**変更のお知らせ**

**仕様変更のお知らせ**

【対象形名】 SP 形

赤フィルター新旧画像

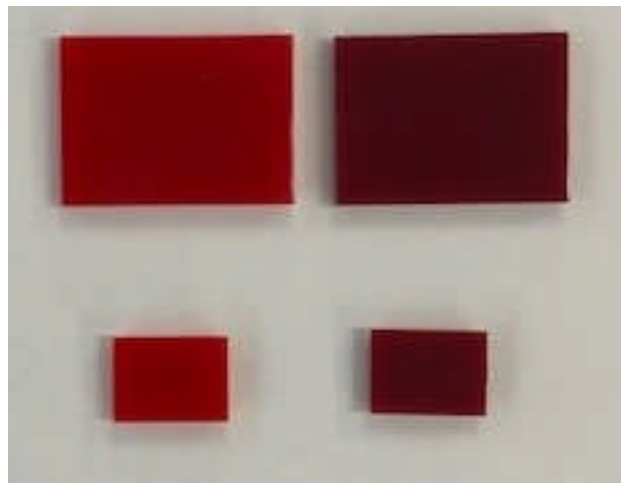
記名文字の視認性改善の為、材料を変更します。

輝度は 2 から 3 倍ほど明るくなり、色味にも違いがございます。
